LIIKENNEVALOMUUTOKSET v.2015

HATANPÄÄN VALTATIE

TEOLLISUUSTALON LIITTYMÄ (576)

LIIKENNEVALOSUUNNITELMA

OPASTIN- JA ILMAISINJÄRJESTELYT 1:500

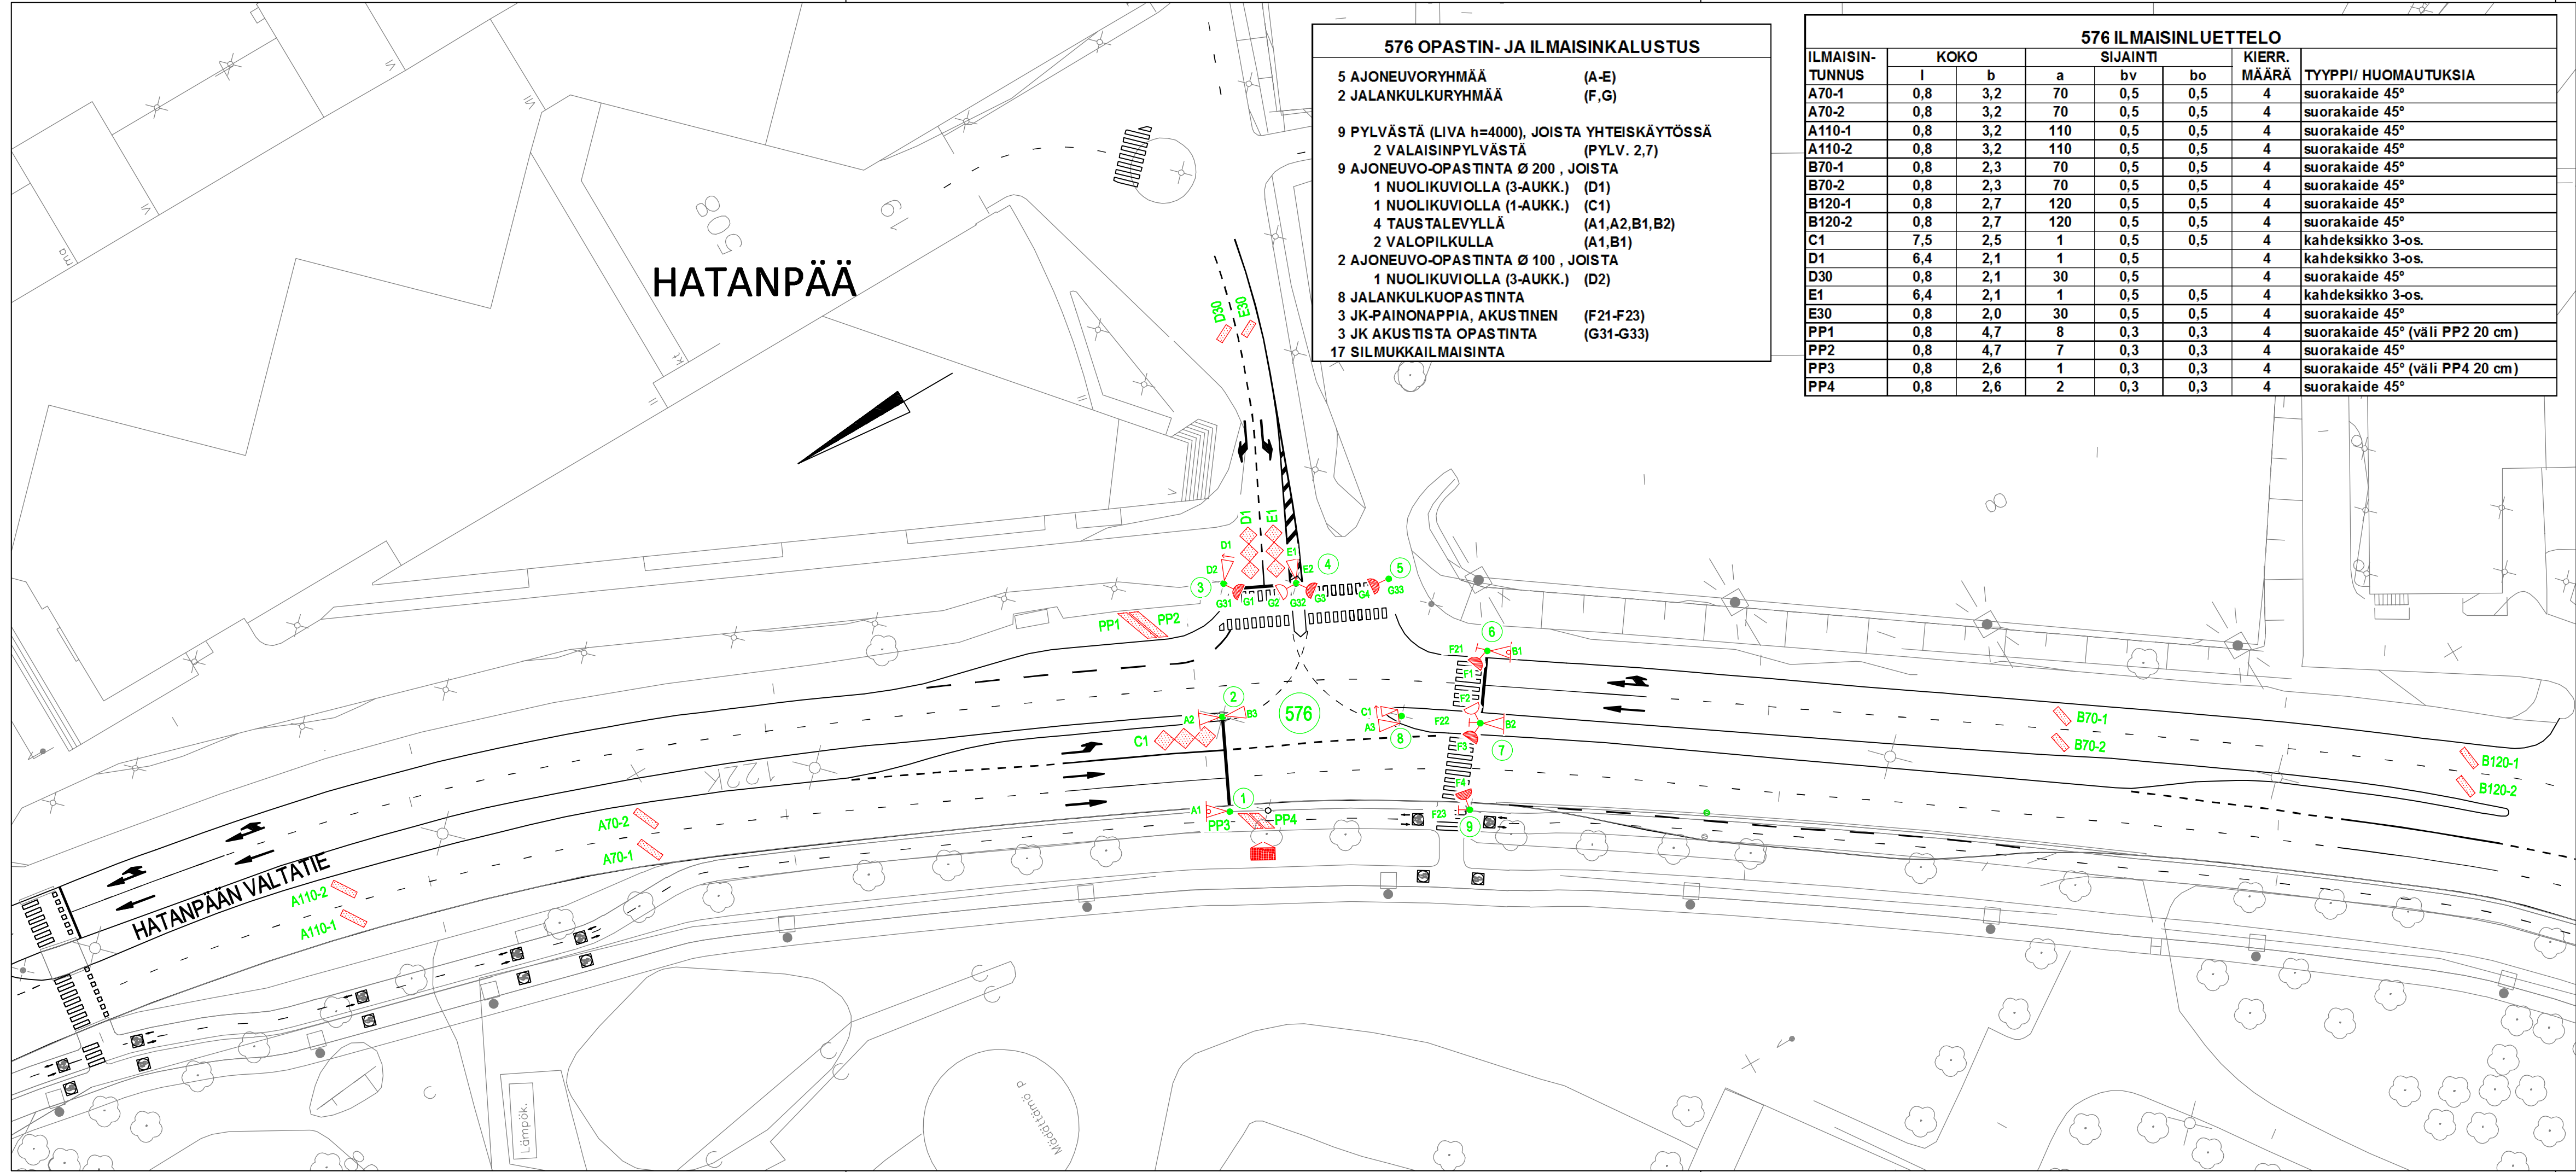
* vaihdetaan

* muutetaan ryhmäjärjestys (jk-ryhmät)

* vaihdetaan pylväät 1,3,5,6,8,9

* siirretään pylväs 1

* nimitään uuden ryhmäjärjestyksen mukaisesti jk-opastimet

* uusitaan kaikki opastimet

* poistetaan toiset opastimet D2 ja E2 pylvästä 1

* asennetaan uudet pikkutoistot D2 ja E2 pylväisiin 3 ja 4

* lisätään taustalevyt opastimiin A1,A2,B1,B2

* nimitään uuden ryhmäjärjestyksen mukaisesti painonapit

* kaikki painonapit vaihdetaan akustisiin

* lisätään akustiset opastimet pylväisiin 3-5

* rakennetaan uudet A110-1 ja -2 sekä B120-1 ja -2

* poistetaan vanhat A35-1 ja -2 sekä B35-1 ja -2

* vedetään uusi rengaskaapeli siirrettävälle pylväälle 1

* jatketaan ilmeikkaapeli ilmaisimilta A35-1 ja -2 ilmaisimille A110-1 ja -2

* asennetaan uudet suojaputket (1xM110 vihreä) välille A70->A110

* rakennetaan uudet kytkentäkaivot ilmaisimille A110-1 ja -2 sekä B120-1 ja -2
